Projet de centrale solaire photovoltaïque

SAINT-SEBASTIEN D'AIGREFEUILLE (30)
Lieu-dit « Ancienne Mine de Carnoulès »

ADDENDUM A L'ETUDE D'IMPACT D'AVRIL 2015

Etude d'impact au titre des articles L.122-1 à L.122-3 du code de l'environnement
Valant Notice d'Incidence Natura 2000

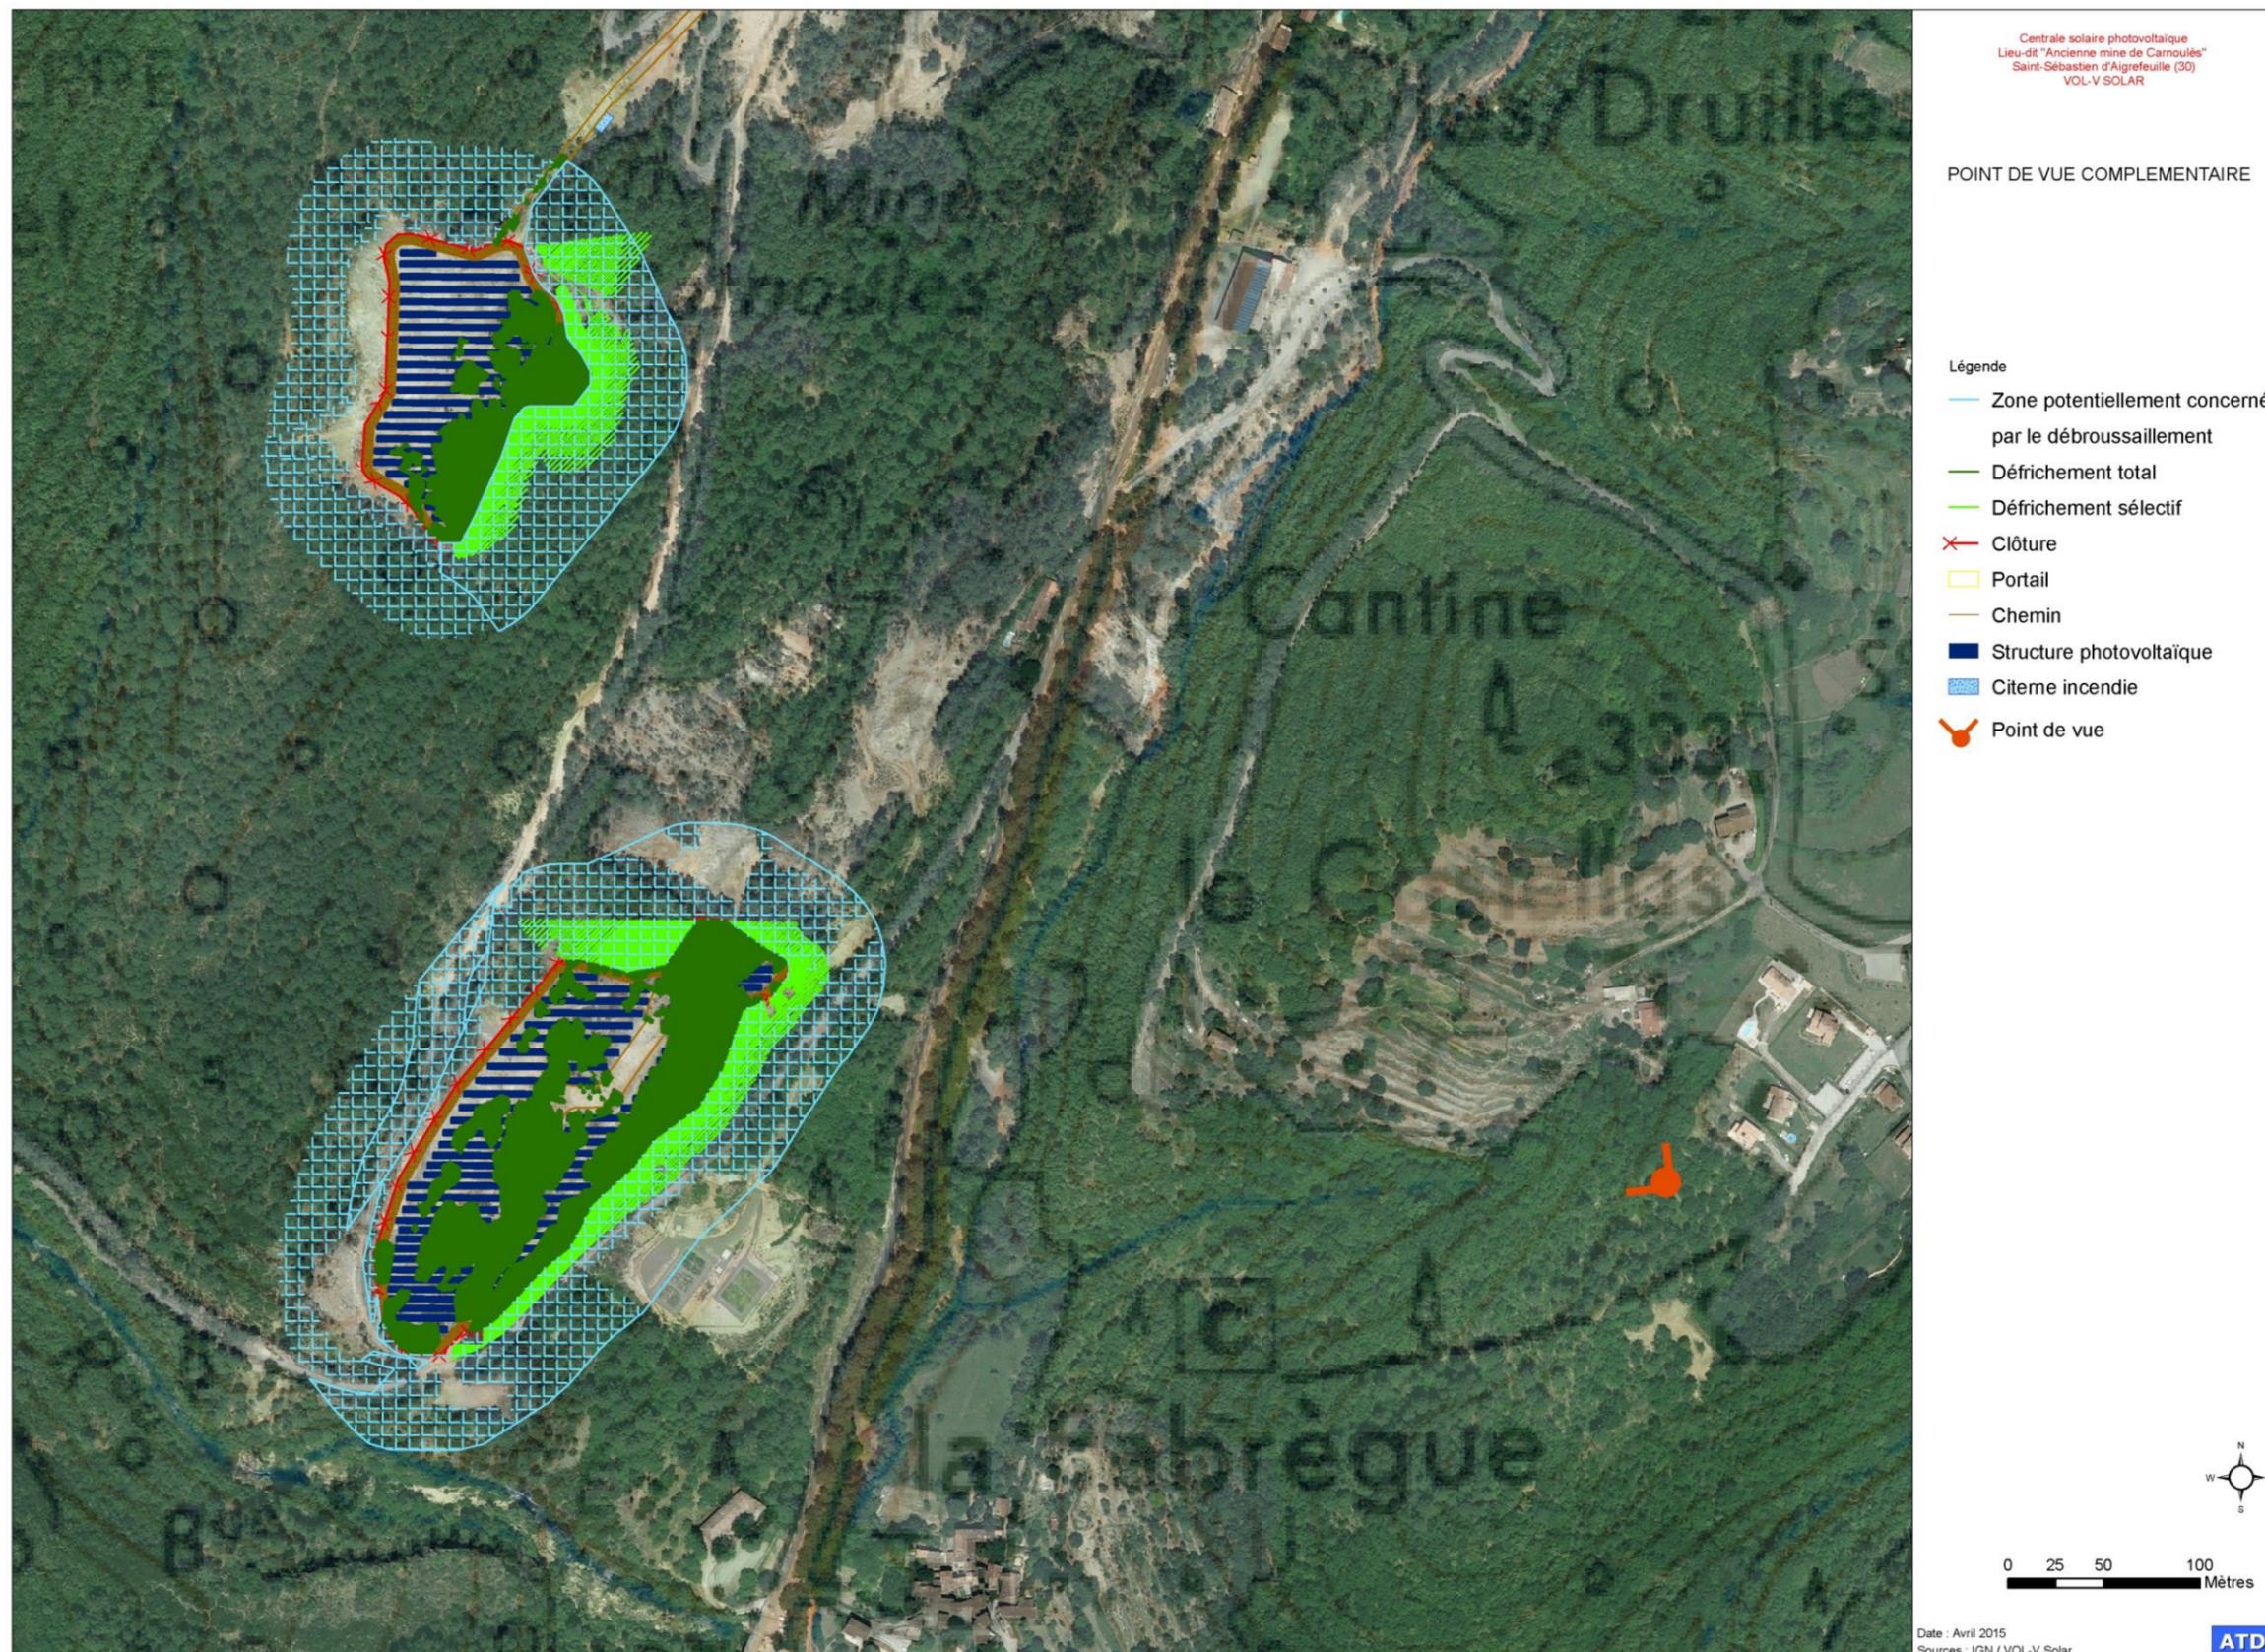
Afin de répondre à la demande de l'Ae, un point de vue complémentaire est présenté ci-après. Ce point de vue, localisé à proximité du hameau du Castelas a été pris depuis une zone naturelle, déboisée récemment, et ne correspond ni à un lieu de

vie, ni à un accès, ni à un point d'intérêt touristique. Ce point de vue est situé à proximité de celui présent dans l'étude d'impact (prise de vue n°4 – Photo 138 page 232 de l'étude d'impact) qui se situe à environ 50m plus au nord-est, au-devant de certaines habitations du hameau du Castelas.

Ce nouveau point de vue permet de visualiser sur un même panorama la zone d'implantation sud ainsi qu'une partie de la zone d'implantation nord.

- Les limites de l'implantation ;
- Les zones à défrichées ;
- Les zones à débroussailler.

Carte 3 : Localisation des profils de la zone nord (zone 1)

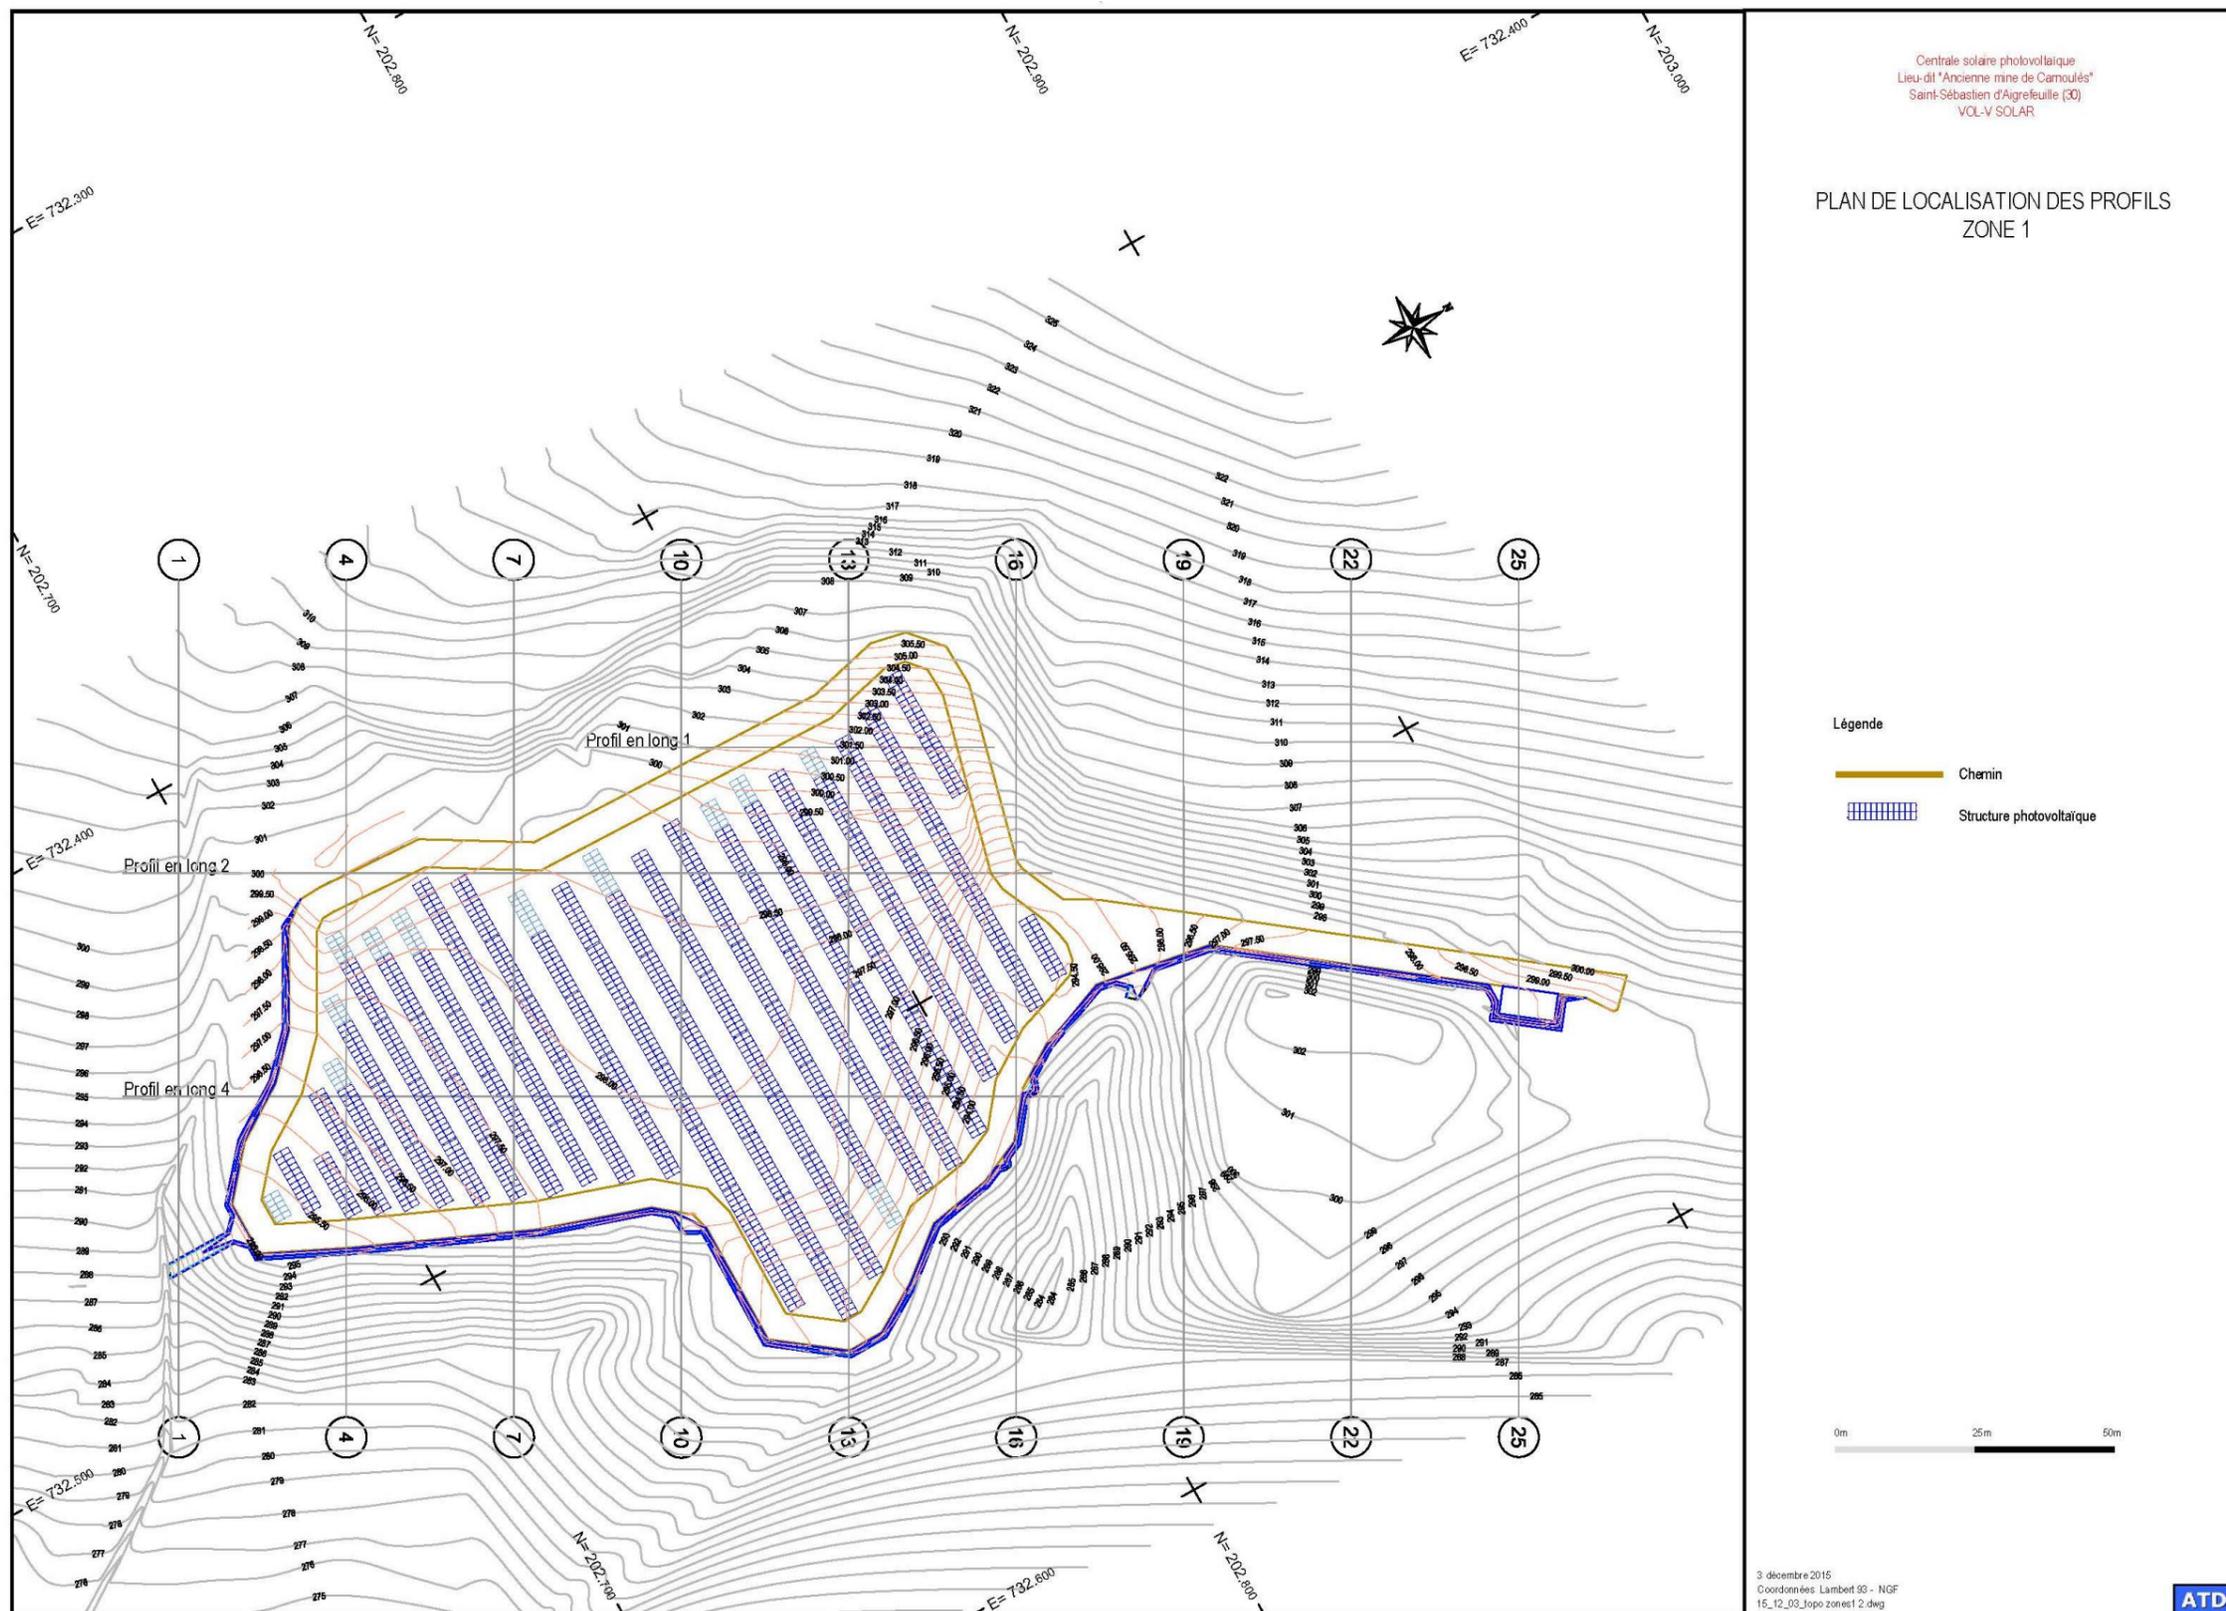
⇒ L'effet sur la topographie et les mouvements de matériaux est défini comme « faible » alors que deux sites sont largement reprofilés (figure 30 page 38). L'étude évoque à juste titre les risques d'érosion sur des matériaux remaniés et foisonnés ; elle conclut toutefois à un risque d'érosion « faible » sans apporter d'éléments quantifiables, ni d'évaluer les risques de ravine au bas des panneaux (effet gouttière). Le guide de l'étude d'impact sur les installations photovoltaïques (MEDDTL-2011) indique que dans le cas où un projet peut modifier les écoulements superficiels, une étude hydraulique doit permettre de définir les débits d'écoulement en situation initiale, puis de calculer ou de modéliser les écoulements en situation future et de mesurer l'impact du projet. L'étude hydraulique produite ne permet pas de disposer de ces informations.

Le volume de remblais manquant (**2 930,466 m³**) pourra par exemple être prélevé sur les stocks de remblais issus de travaux routiers du Conseil Général du Gard qui ont été stockés sur le site. Ces autres remblais seront ainsi dépourvus des polluants naturellement présents dans le sous-sol du site.

Afin de permettre une meilleure visualisation des modifications apportées au terrain naturel, les profils illustrant la modification de la topographie sont disponibles en Annexe 3. Le terrain naturel est représenté par un trait vert, tandis que le terrain modifié est représenté par un trait noir.

- **La surface concernée par un reprofilage du terrain naturel est relativement limitée ;**
- **La topographie, déjà relativement plane des deux zones, sera davantage aplanie comme le montre les cartes suivantes ;**
- **La topographie modifiée permettra de diriger les eaux de ruissellement vers le réseau de gestion des eaux puis vers les exutoires, offrant ainsi une maîtrise des ruissellements sur et en amont du site.**

Figure 3 : Espacement des panneaux permettant l'écoulement des eaux de pluie (Source : Guide de l'étude d'impact sur les installations photovoltaïques – MEDDTL 2011)

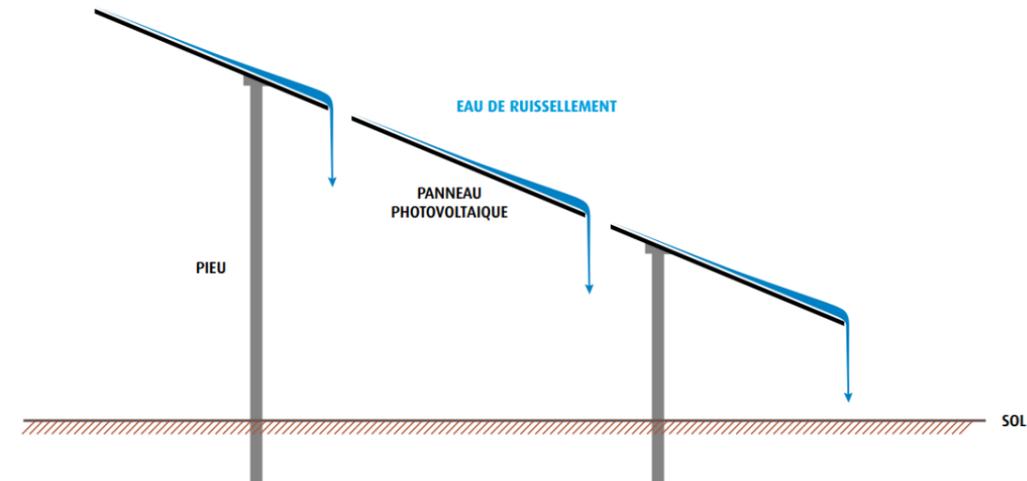
⇒ Extrait de l'AAE page 3 : « L'effet sur la topographie et les mouvements de matériaux est défini comme « faible » alors que deux sites sont largement reprofilés (figure 30 page 38). L'étude évoque à juste titre les risques d'érosion sur des matériaux remaniés et foisonnés ; elle conclut toutefois à un risque d'érosion « faible » sans apporter d'éléments quantifiables, ni d'évaluer les risques de ravine au bas des panneaux (effet gouttière). Le guide de l'étude d'impact sur les installations photovoltaïques (MEDDTL-2011) indique que dans le cas où un projet peut modifier les écoulements superficiels, une étude hydraulique doit permettre de définir les débits d'écoulement en situation initiale, puis de calculer ou de modéliser les écoulements en situation future et de mesurer l'impact du projet. L'étude hydraulique produite ne permet pas de disposer de ces informations ».

Concernant la création de ravines au bas des panneaux, l'implantation des tables photovoltaïques a pour conséquence de concentrer les eaux de ruissellements vers le bas des panneaux et de provoquer un risque d'érosion du sol à l'aplomb de ces écoulements voir le creusement de ravines (effet gouttière).
